1. 変更内容

2. 変更対象商品

従来品（右）と変更後（左）の上部と
変更後の連結キャップ

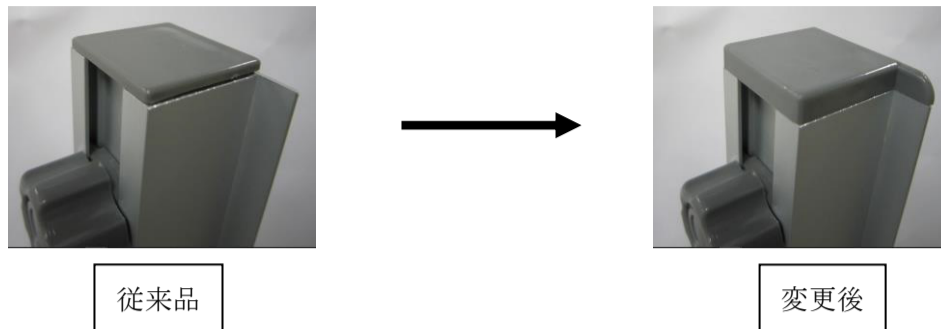
- ① 上部のプラスチックキャップの形状が変わります。
キャップの厚みが2.5mm → 6.5mmに変わります。
※本体アルミフレーム上部の安全に配慮しました。

- ② 丸パイプX部材の固定ネジ（上下4個）を緩めすぎても取れ落ちないようにになります。

- ③ 丸パイプX部材中心部の素材がプラスチックからアルミに変わります。
※破損しにくくなります。

- ④ 下部の組立パーツの固定金具が本体のアルミフレームに予めセットされています。
※組み立て時の作業効率がアップします。

連結キャップの形状も変わりますので、従来品と変更後を連結キャップで連結することは出来ません。
